**Avis de la Mission régionale d'autorité environnementale de
Nouvelle-Aquitaine sur le projet de révision allégée n°6 du plan
local d'urbanisme intercommunal (PLUi) de l'ex-communauté de
communes du Pays sud-Gâtine (79) porté par la communauté de
communes du Val de Gâtine**

n°MRAe 2025ANA18

dossier PP-2024-16858

Porteur du Plan : Communauté de communes du Val de Gâtine

Figures 3 et 4 : Règlement graphique du PLUi **avant** (à gauche) et **après** (à droite) la révision allégée n°6
(Source : Rapport de présentation, p.12)

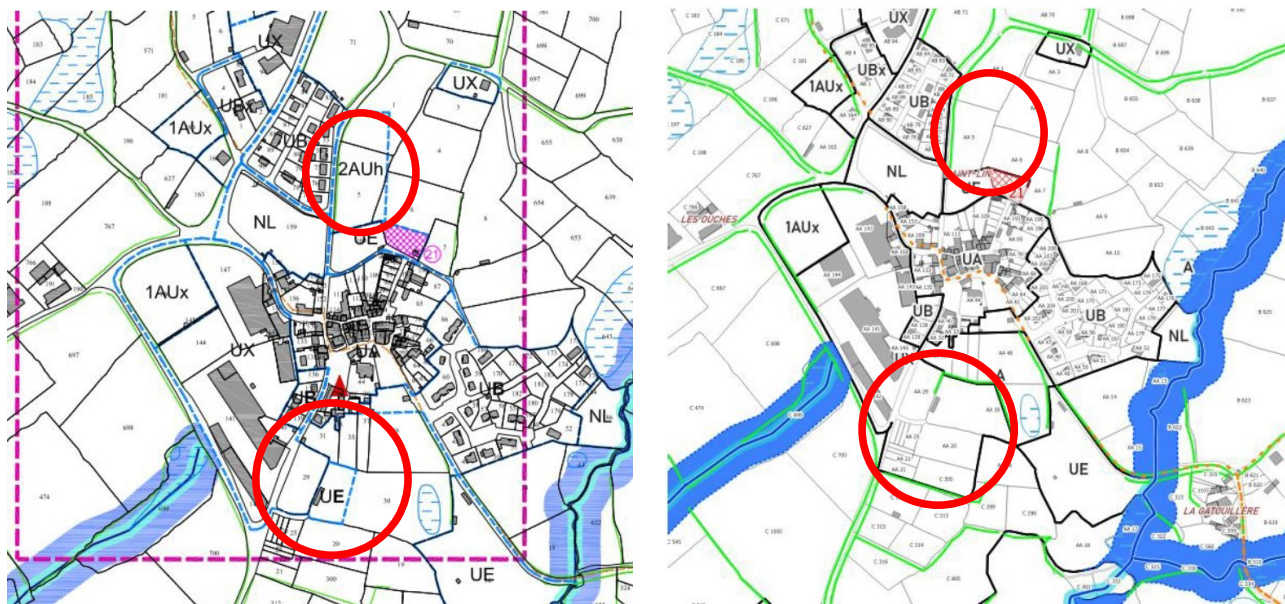
Le dossier n'expose pas les motivations ayant conduit la collectivité à délimiter un zonage UE et un zonage 2AUH au moment de l'élaboration du PLUi, et n'évalue pas les incidences de leurs déclassements, notamment quant à la nécessité de relocaliser sur un autre secteur de la commune le projet d'équipement initialement envisagé sur la zone UE et la perspective de construction de logements sur la zone 2AUH.

Le dossier affirme que la modification de zonage n'impacte aucune zone humide. Alors que le règlement graphique du PLUi en vigueur identifie une zone humide, en limite de la future emprise de la zone UX, la MRAe relève qu'aucun inventaire naturaliste ne semble avoir été entrepris. Elle considère que l'évaluation environnementale n'est pas en mesure de justifier l'absence d'enjeux sur le site en matière d'espèces protégées et de zone humide.

La MRAe recommande de confirmer l'absence d'espèces protégées et de zones humides en s'appuyant sur des inventaires spécifiques. Les zones humides doivent en particulier être caractérisées en application des dispositions de l'article L.211-1⁴ du Code de l'environnement, selon des critères pédologiques et floristiques.
